電源開発株式会社  
大間原子力発電所

耐震設計審査指針改訂を踏まえた  
敷地周辺の活断層の再評価の要点

平成18年11月  
原子力発電安全審査課

図-1 敷地周辺（陸域）の変動地形分布図

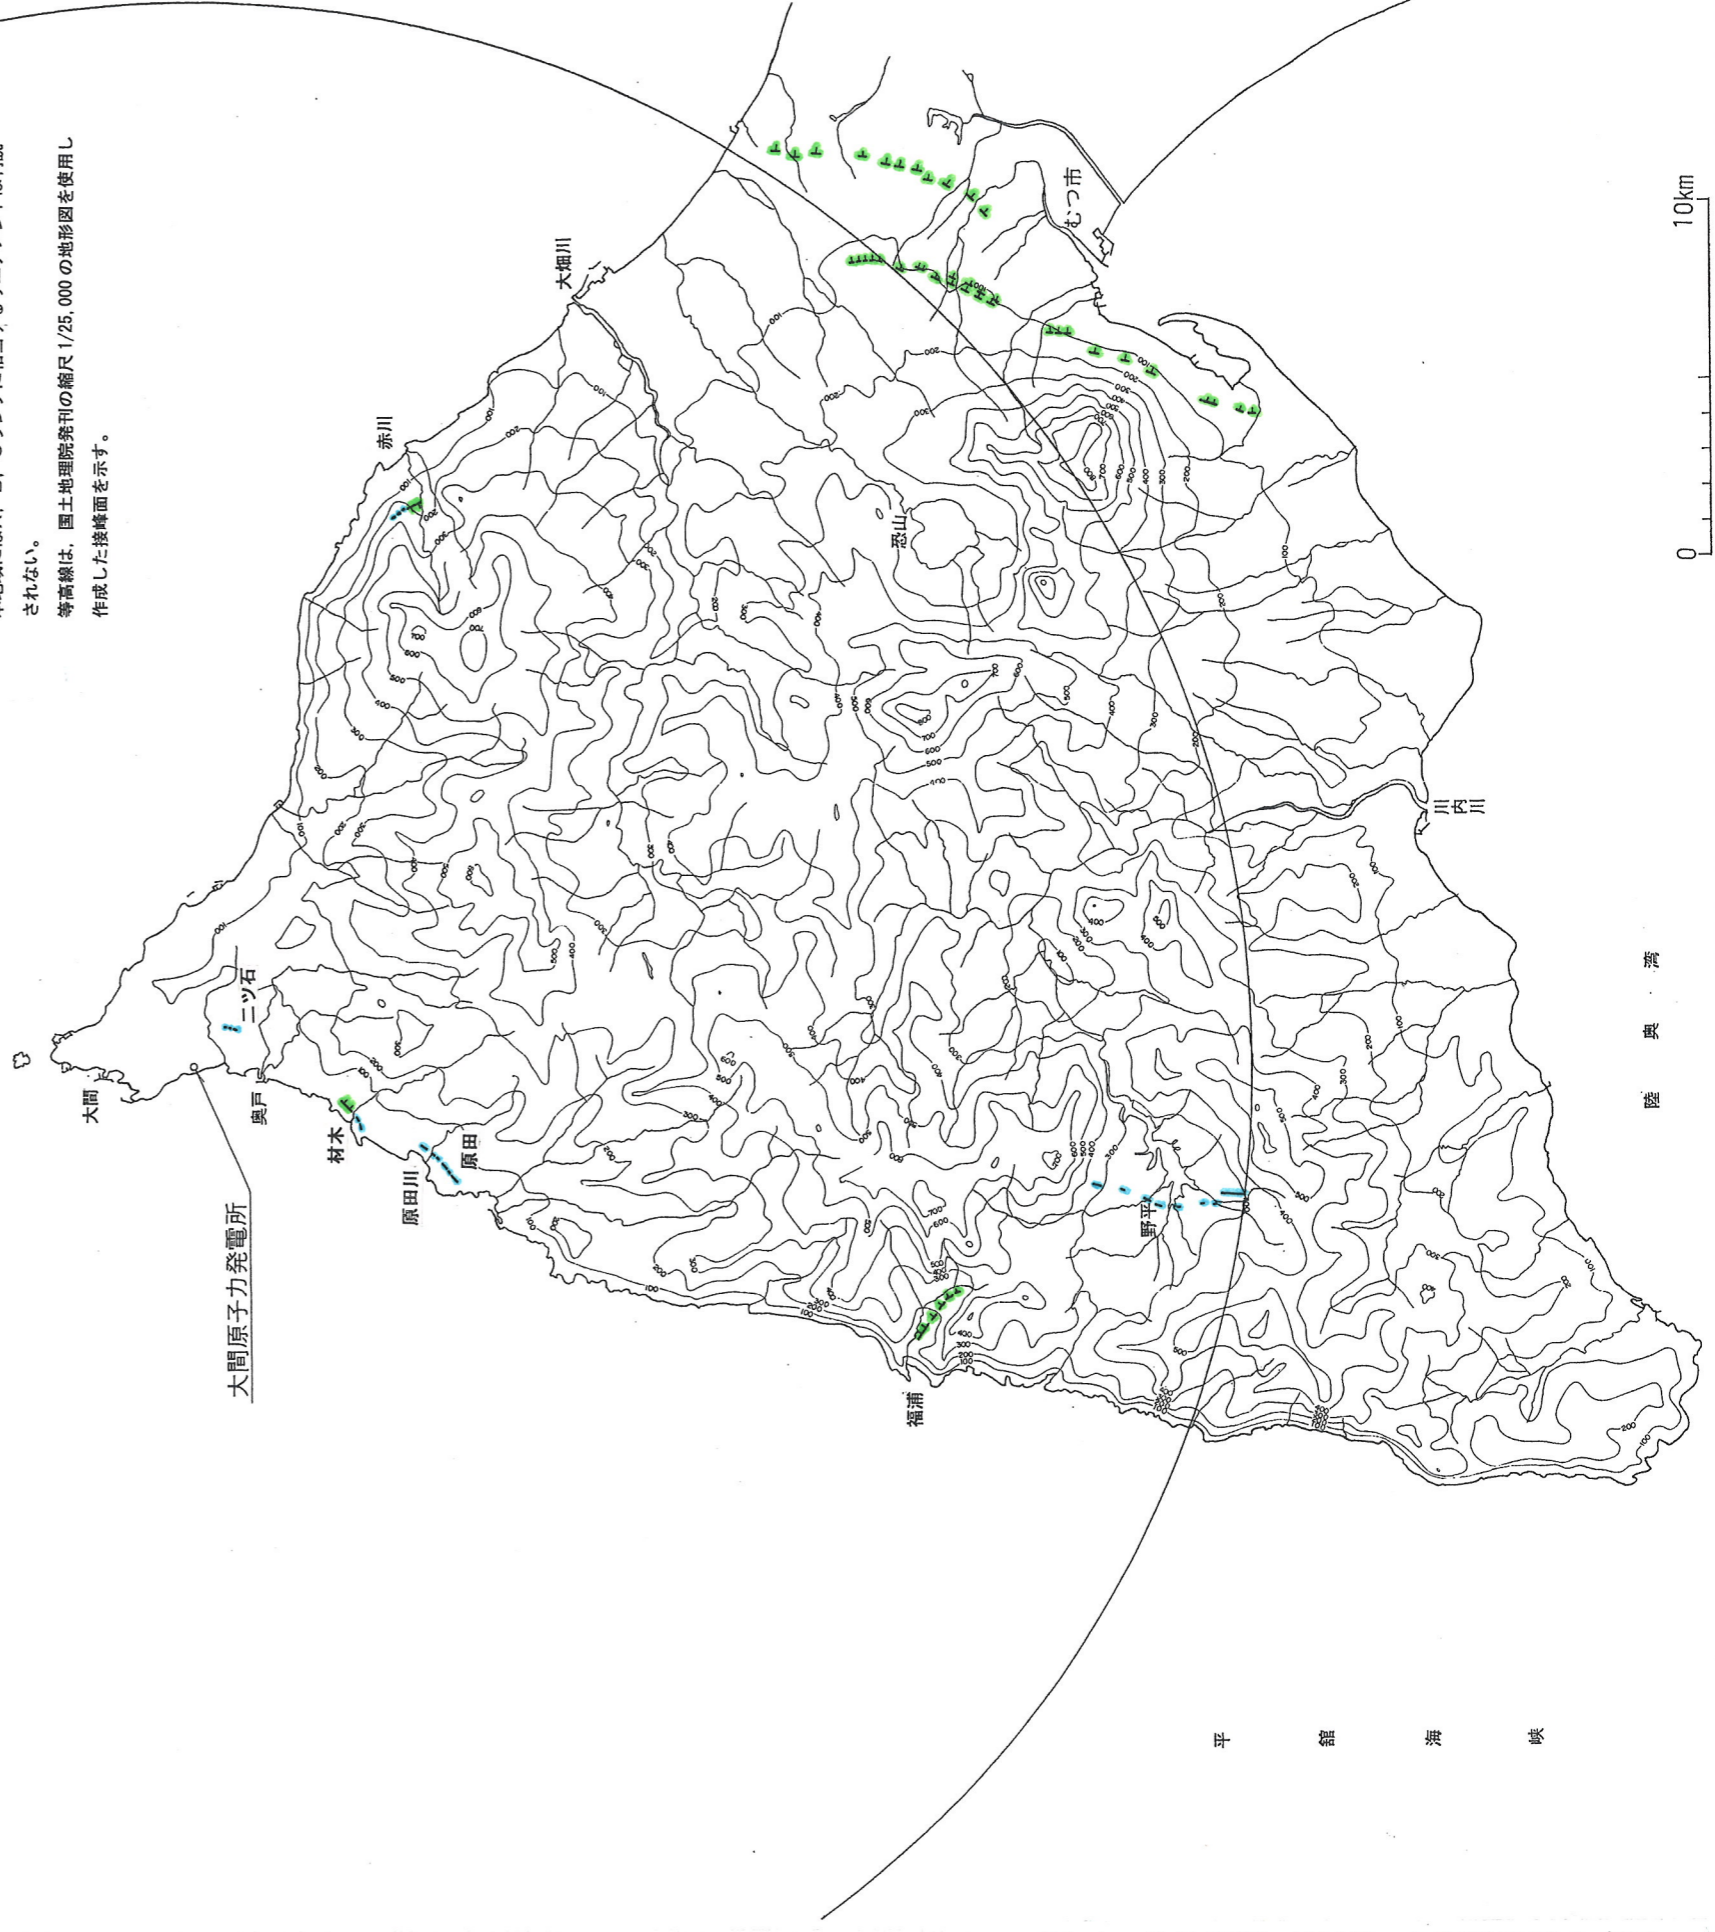
以上のリニアメント分類表に基づき、空中写真を再判読した結果として、敷地周辺において判読されたリニアメントの分布図を図-1に示す。

敷地周辺（陸域）のリニアメントを図-1 に，文献断層を図-2 に，それぞれ示す。これらについて，後期更新世以降の活動を否定できないものを耐震設計上考慮するとして再評価した結果を表-3 に示す。

図-3 敷地前面海域の断層位置図

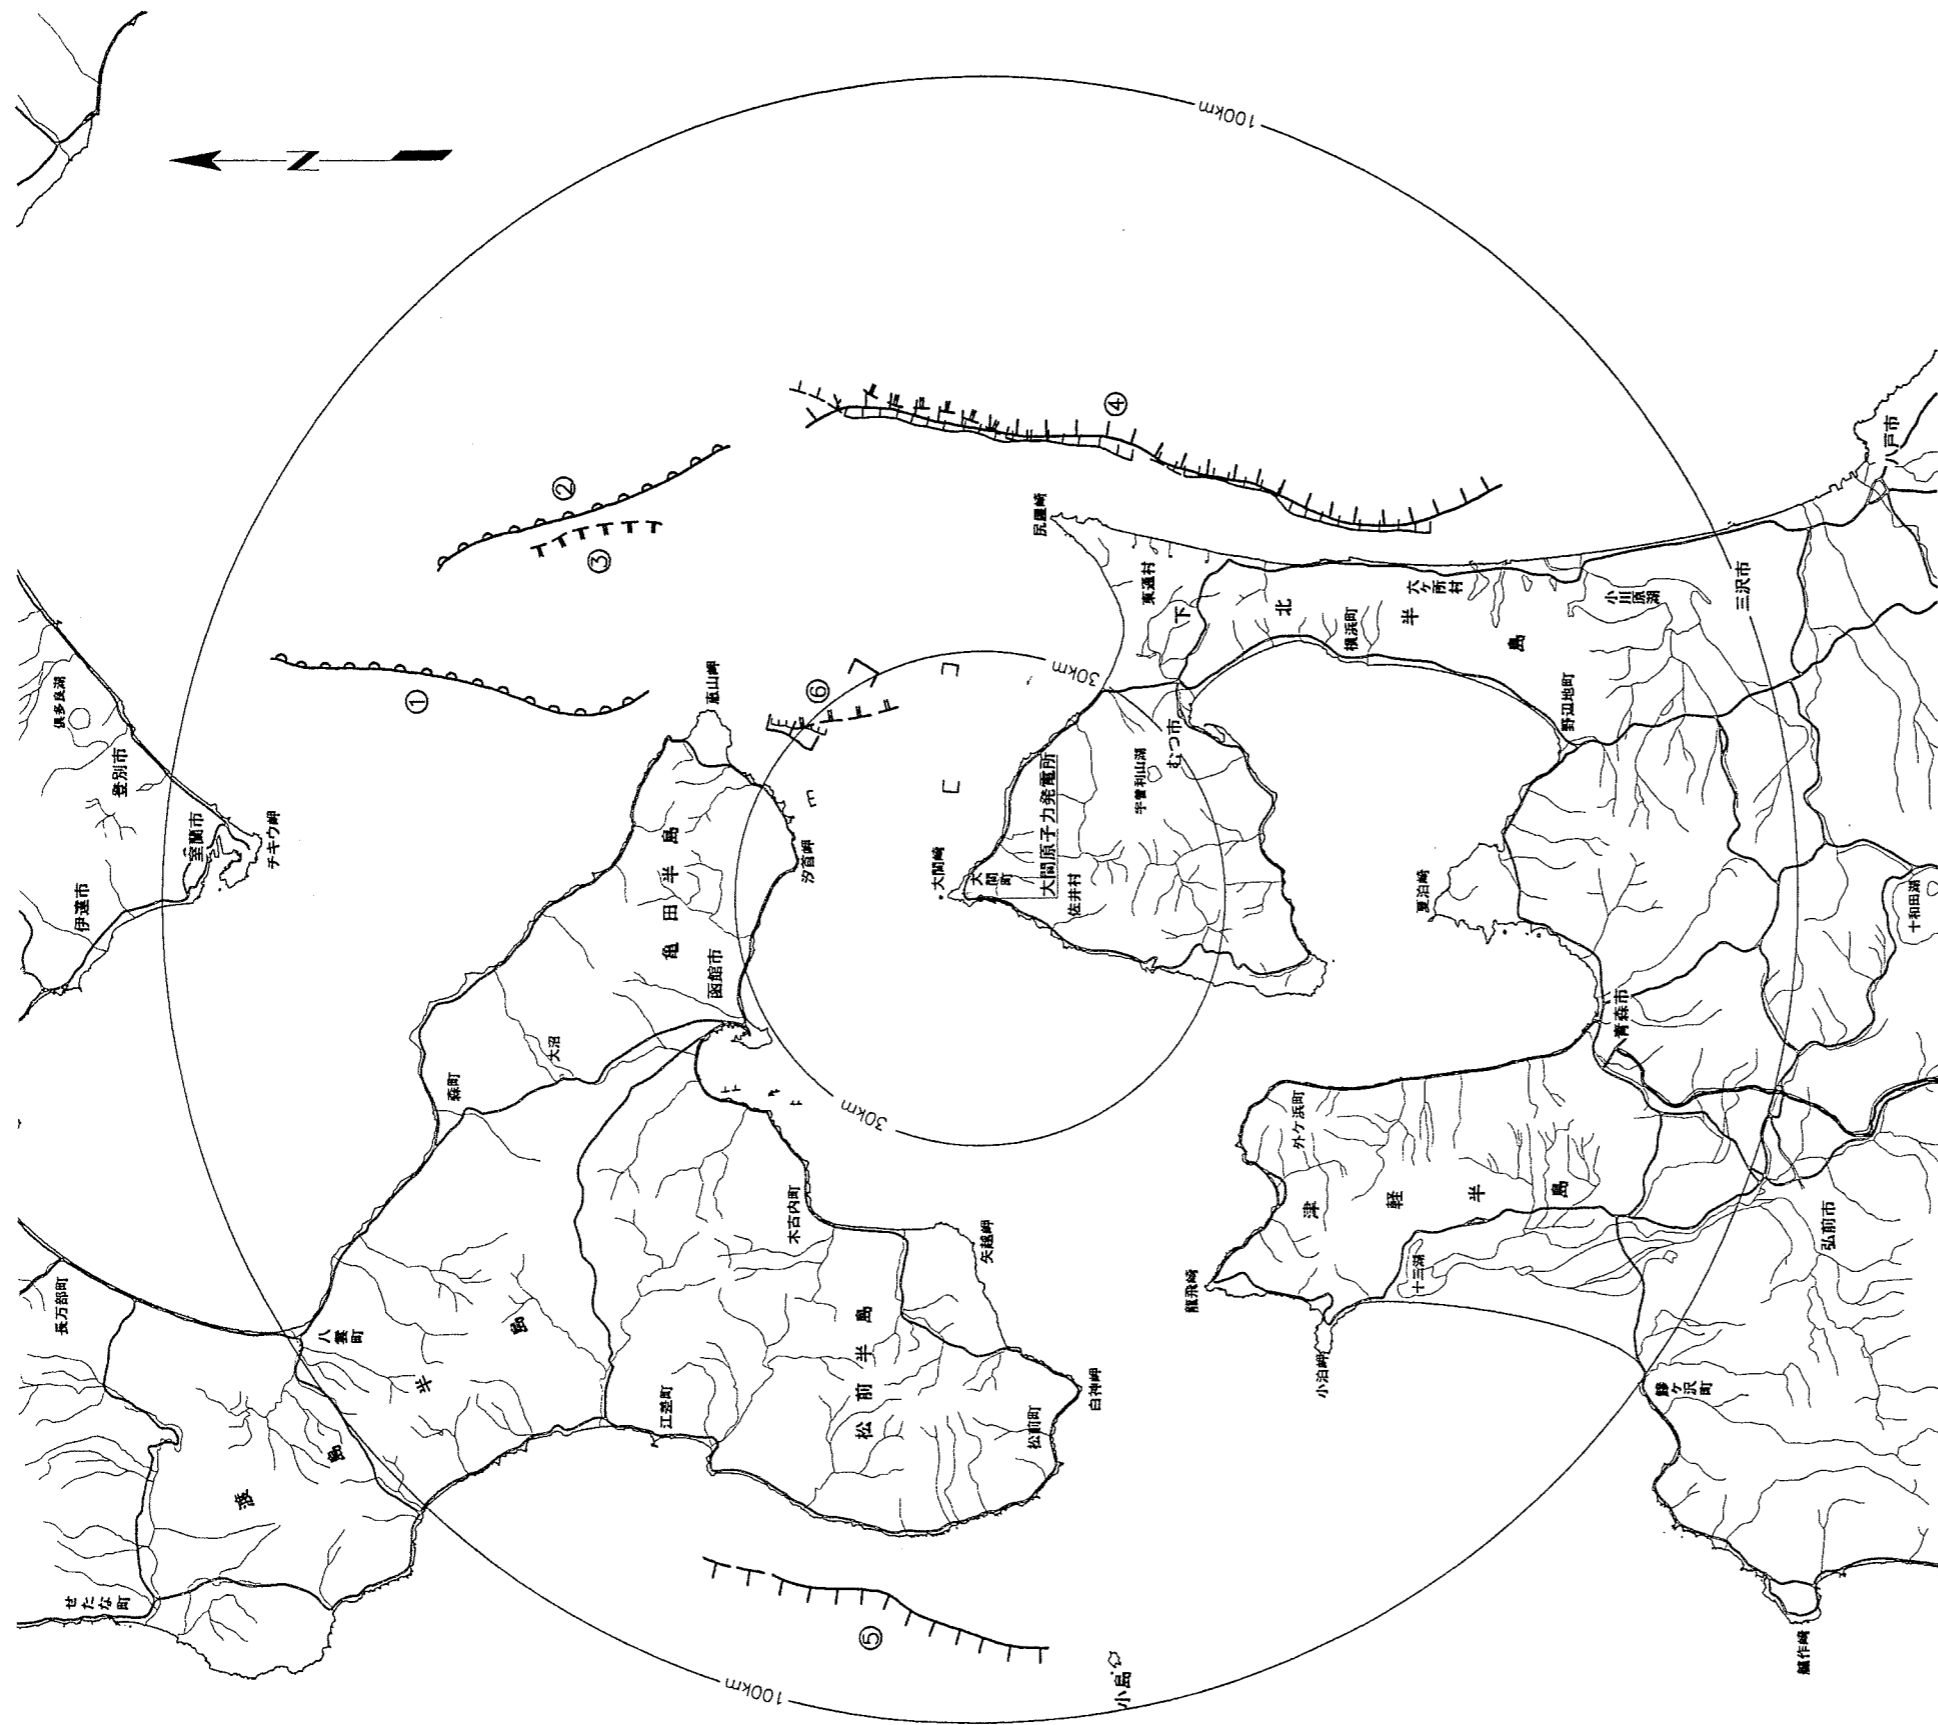
敷地前面海域の断層位置図を図-3に、敷地外側海域の主な文献断層位置図を図-4に、敷地周辺（海域）の断層の評価結果を表-5に示す。
